REPÚBLICA DE PANAMÁ
MINISTERIO DE AMBIENTE

RESOLUCIÓN No. DEIA-IA-RECH- 005 -2021
De 14 de Julio de 2021

Por la cual se resuelve la solicitud de evaluación del Estudio de Impacto Ambiental (EsIA), categoría II, del proyecto denominado: **P.H. ALTOS DE PLAYA LEONA**, cuyo promotor es **LA MITRA PROPERTY INVESTMENT, INC.**

Figura N°3 Planos de Terracería y Perfiles

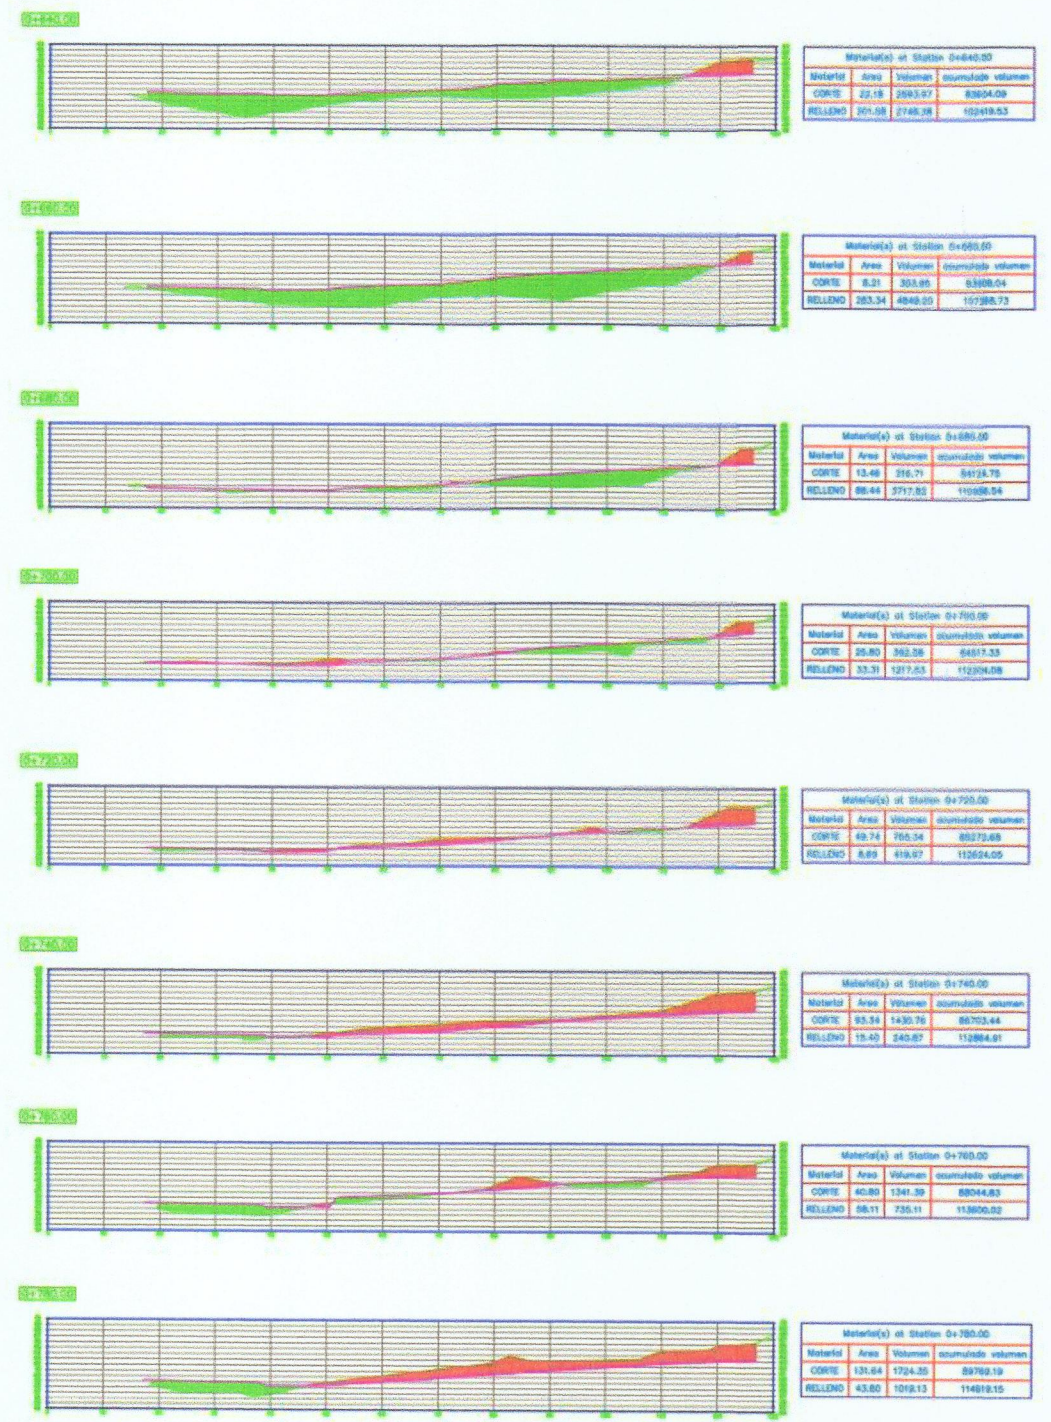
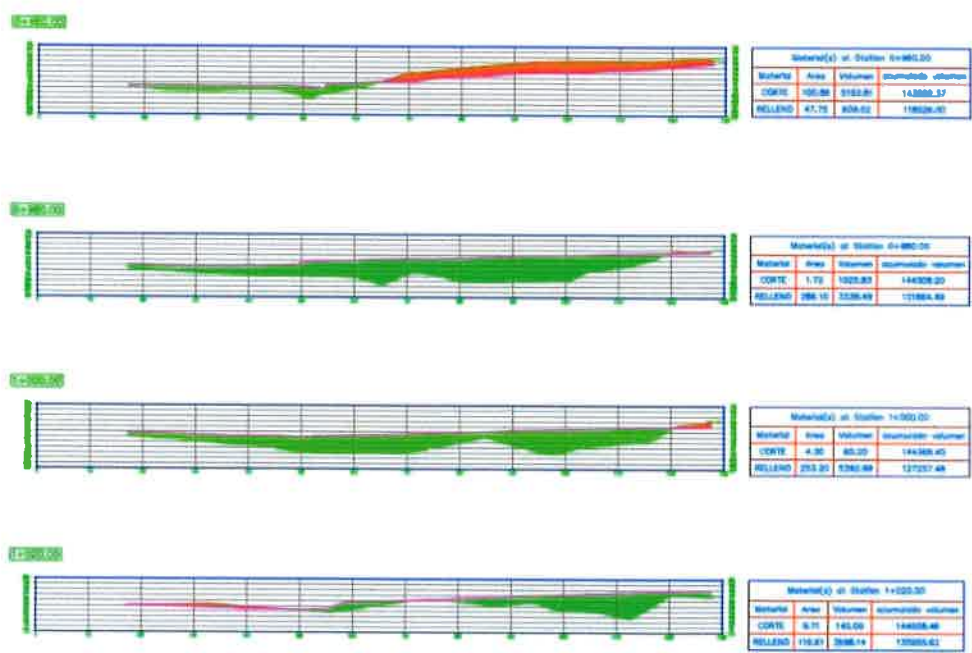
- a) Presentar planos de los perfiles de corte y relleno donde se establezca: el volumen de movimiento de tierra a generar en el proyecto y volumen de material de relleno e indicar los niveles seguros de terracería.

- **Respecto a la pregunta 5**, el promotor da respuesta a cada uno de los subpuntos solicitados de forma siguiente:
 - **Al subpunto (a)**, la cual hacía referencia a la presentación de los planos de perfiles de corte y relleno, el promotor adjunta los planos de corte y relleno ;(ver fojas 218 a la 223 del expediente administrativo) sin embargo, todos los planos adjuntados son ilegibles, por lo cual fue solicitado en la segunda información aclaratoria.

R/. Ver en las figuras a continuación los planos de perfiles de corte y relleno, donde el volumen de movimiento de tierra estimado es:

Corte: 163,189.21 metros cúbicos

Relleno: 133,195.10 metros cúbicos

Excedente: 29,994.11 metros cúbicos

El excedente de material será depositado en el relleno sanitario de El Diamante, a menos que más cerca del momento de ejecución de la actividad haya disponible algún lote o proyecto vecino que tenga sus permisos para recibir este material.

Figura N°4 Planos de Muros

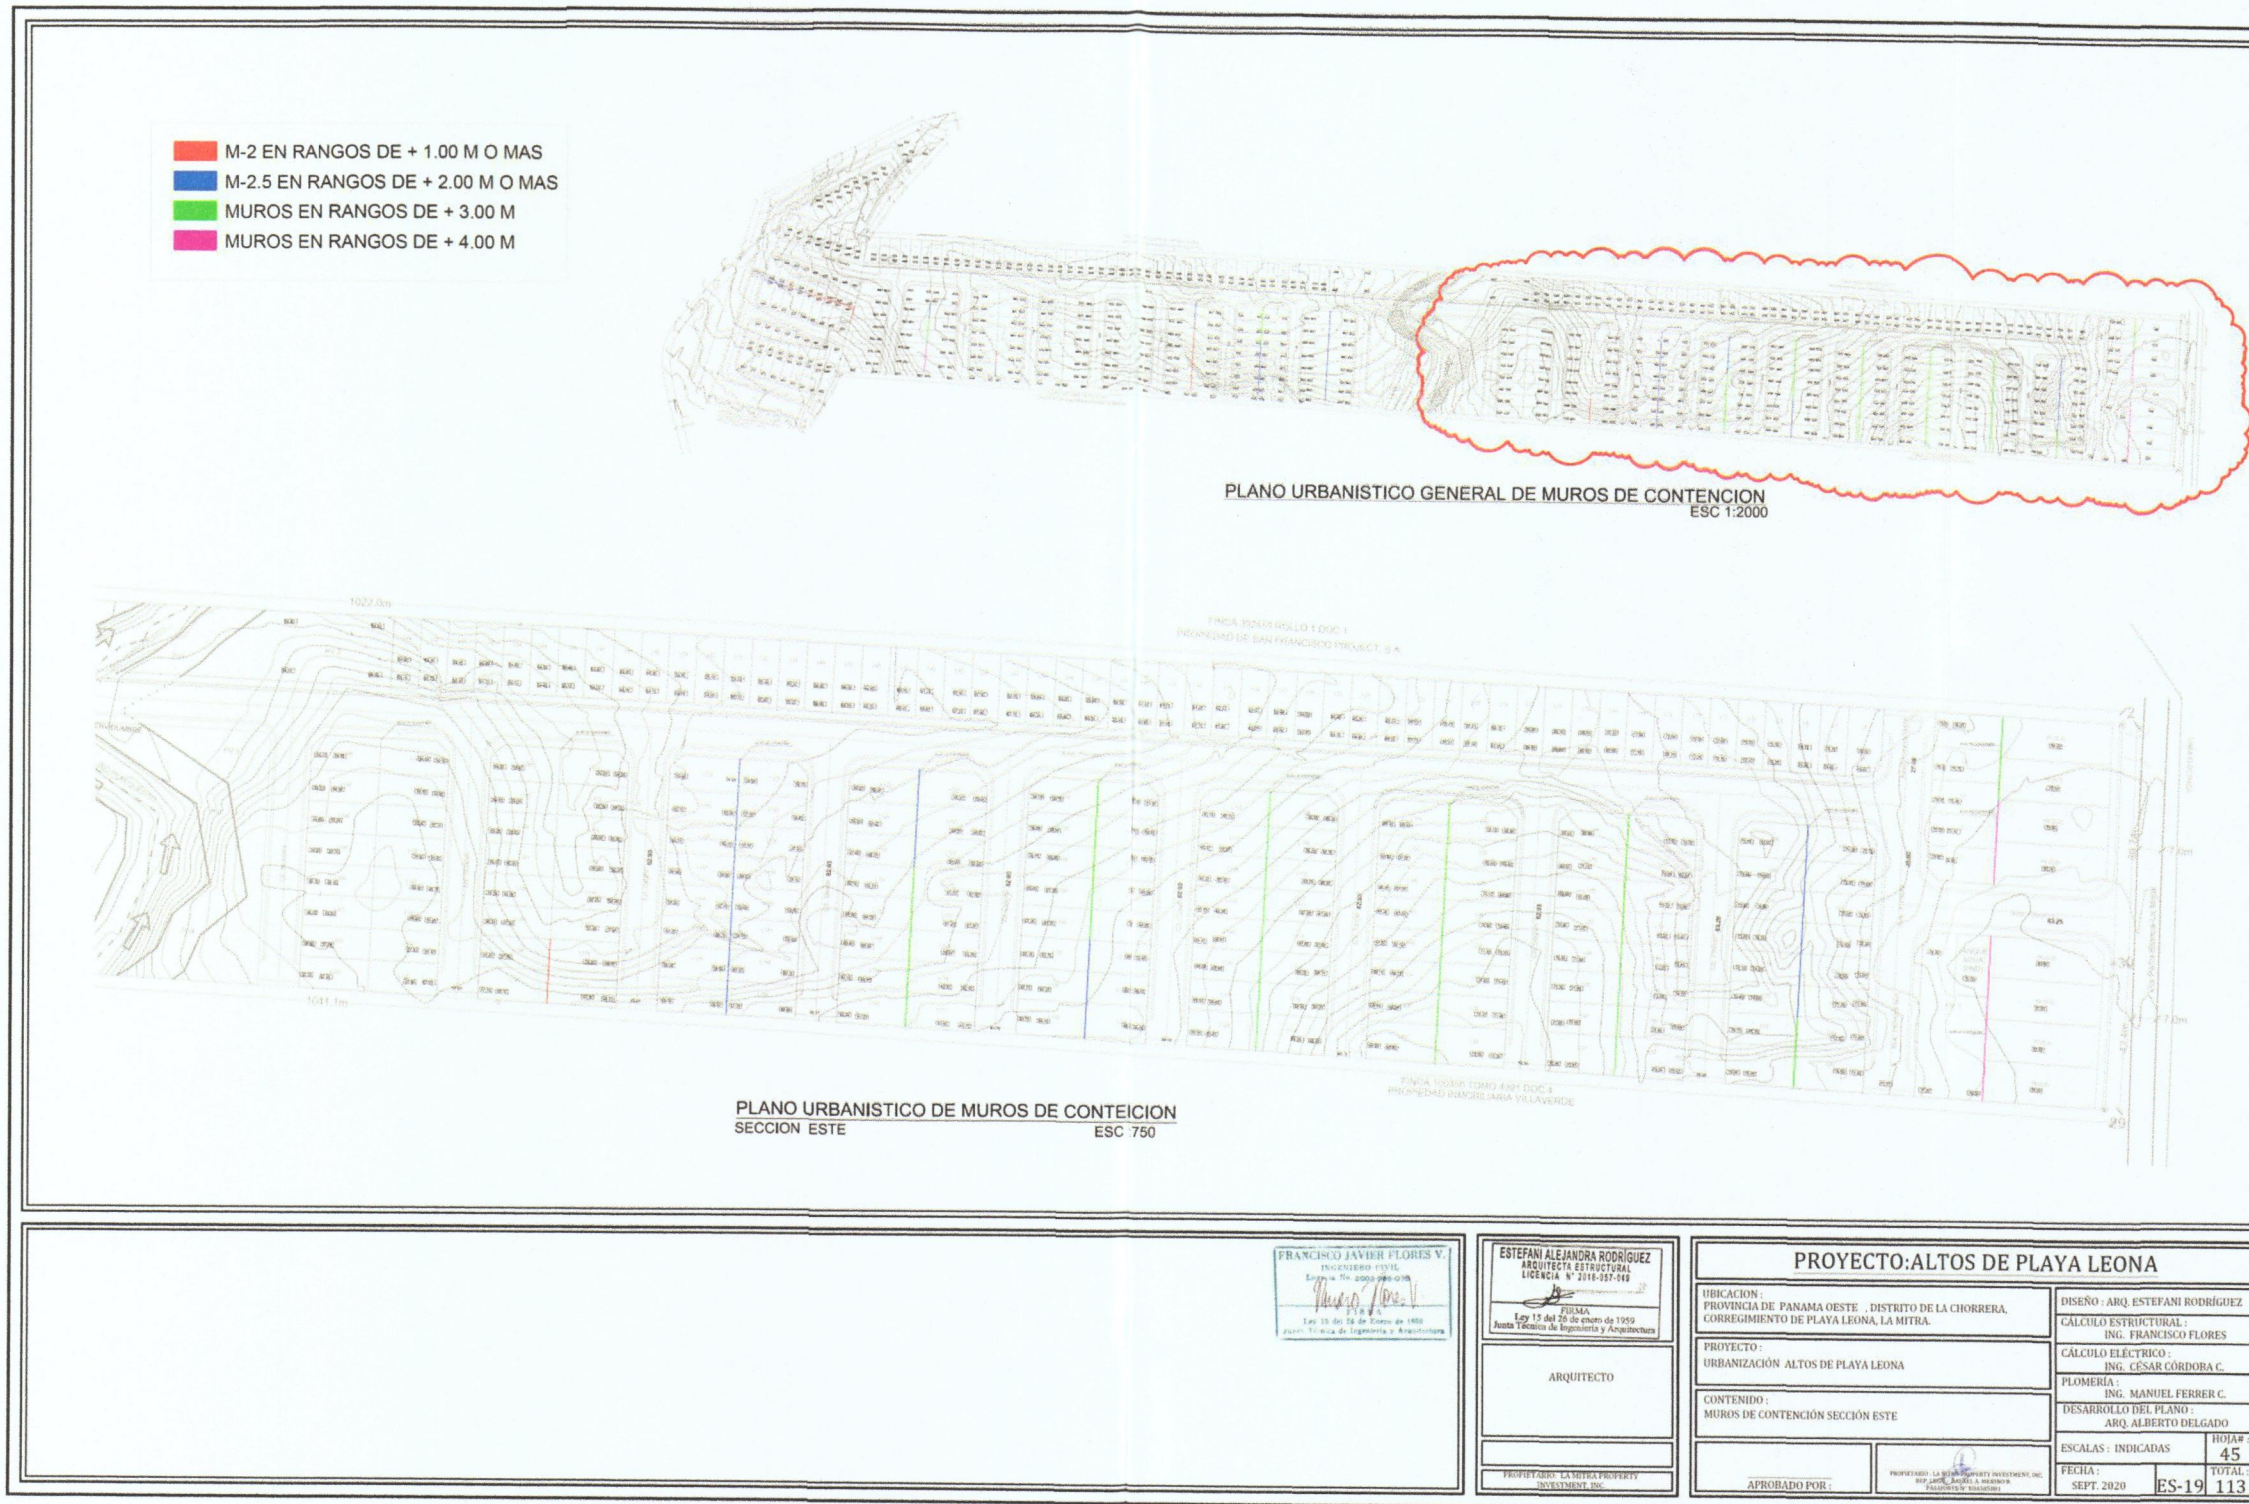
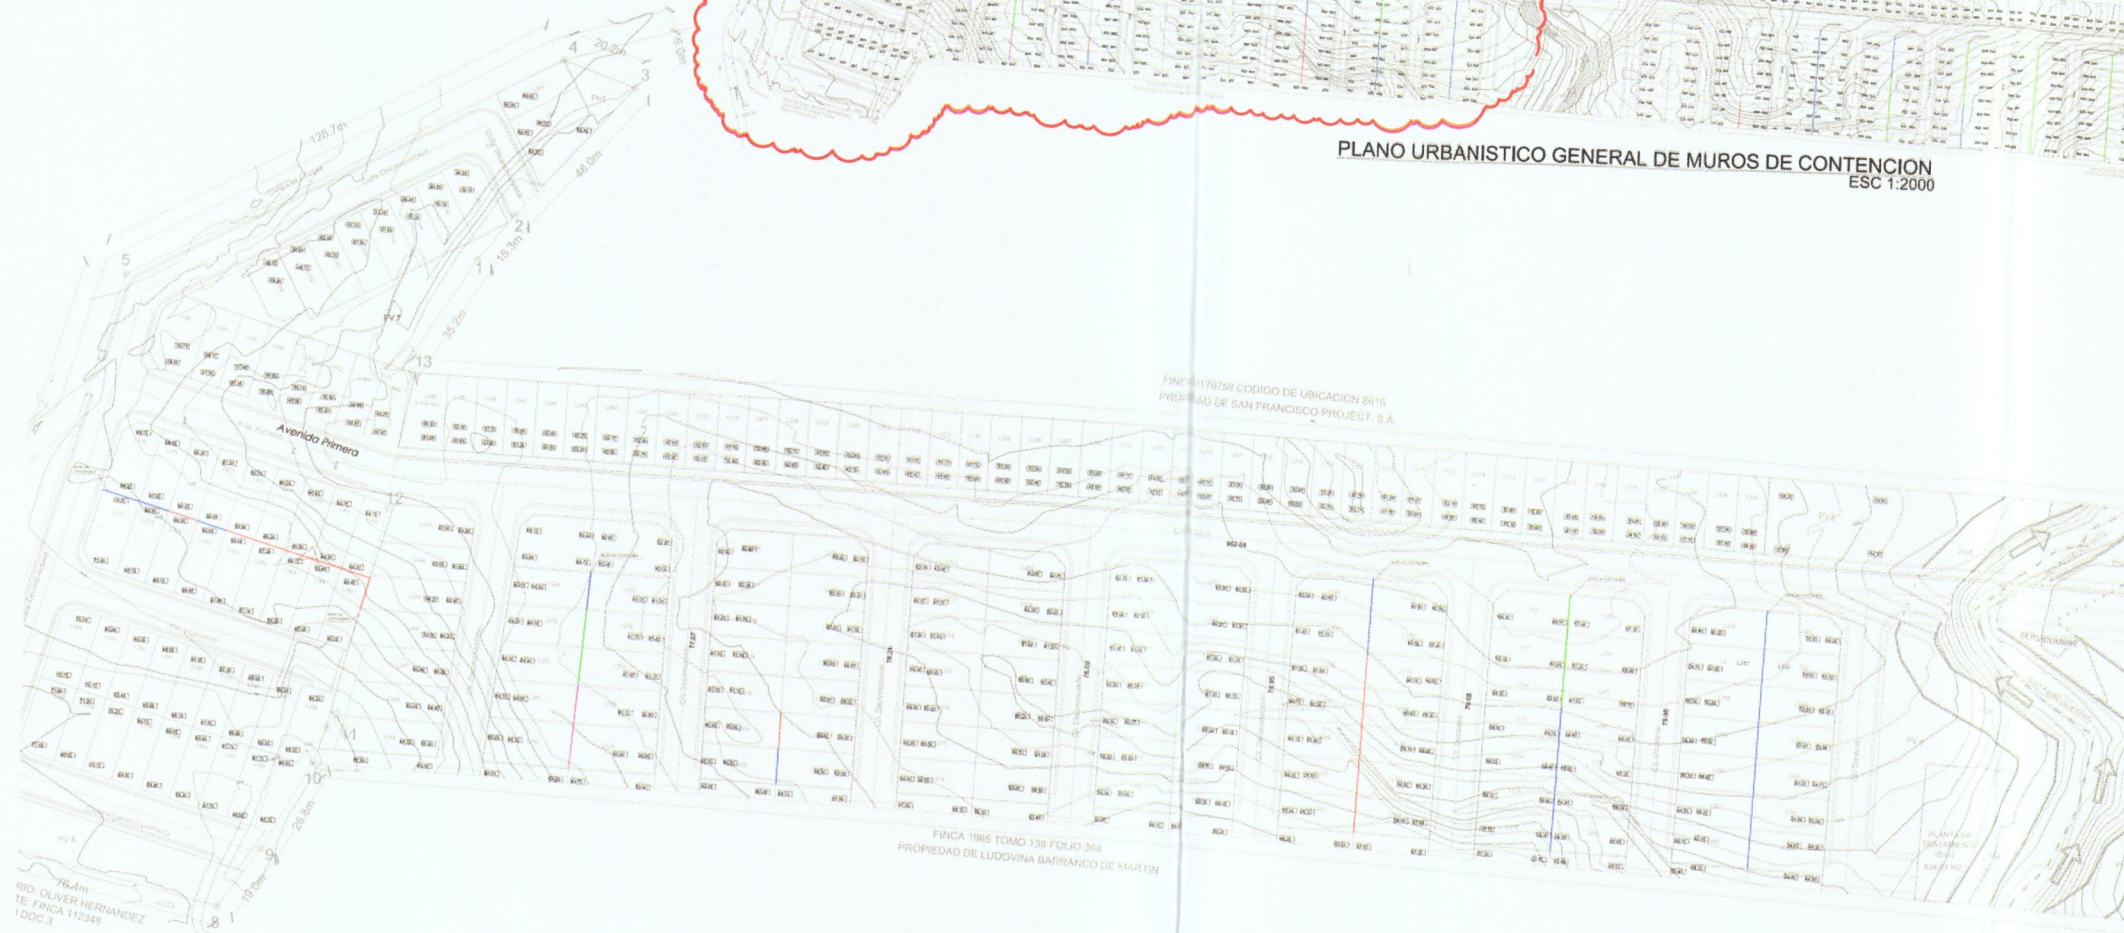
- **Al subpunto (b)**, la cual hacía referencia a la necesidad de construcción de muros de retención, el promotor adjunto planos de ubicación de los muros de retención;(ver fojas 216 a la 217 del expediente administrativo). sin embargo, todos los planos adjuntados son ilegibles, por lo cual fue solicitado en la segunda información aclaratoria.

A continuación se presenta los planos de los muros de retención propuestos en la urbanización:
